**Шины: Правила № 117 ООН (сопротивление шин качению,
шум, издаваемый шинами при качении, и их сцепление
на мокрой поверхности)**

Предложение по дополнению 16 к поправкам серии 02 к Правилам № 117 ООН

**Представлено экспертами от Европейской технической
организации по вопросам пневматических шин и ободьев колес***

Рис. 1
Минимальные требования в отношении зоны с испытательным покрытием. Затемненная часть называется “зоной испытания”

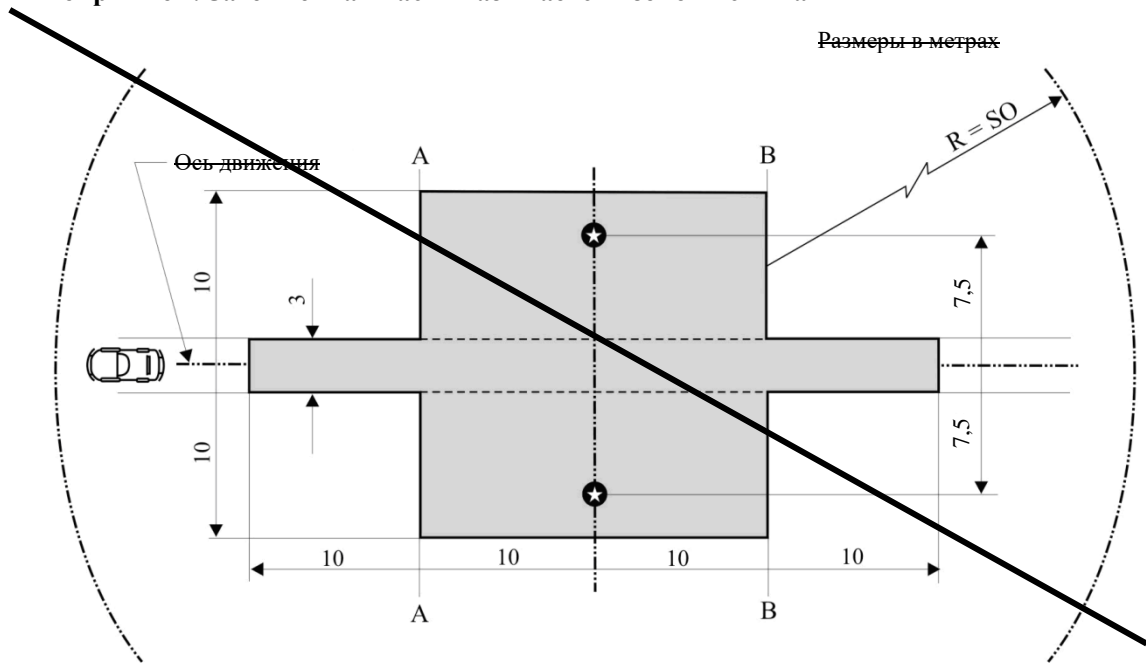
Приложение 4 изменить следующим образом:

Зарезервировано Технические требования к испытательной площадке¹

- 1- Введение
- ~~В настоящем приложении излагаются технические требования, касающиеся физических характеристик и строительства испытательного трека. В этих требованиях, в основу которых положен специальный стандарт², определены нормативные физические характеристики, а также методы испытаний в отношении этих характеристик.~~

Рис. 1

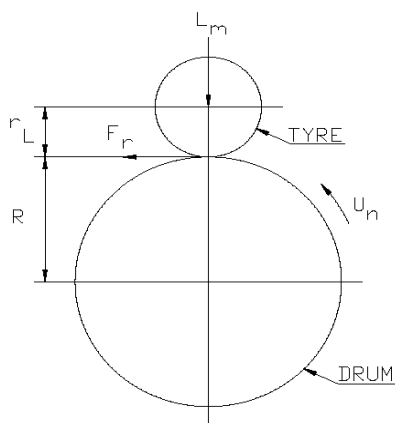
Пункт 4.5 изменить следующим образом:

Измеряют и регистрируют следующие показания (см. рис.1):

Все механические параметры (силы, крутящие моменты) будут ориентированы в соответствии с системами координат, указанными в стандарте ISO 8855:1991**2011**.
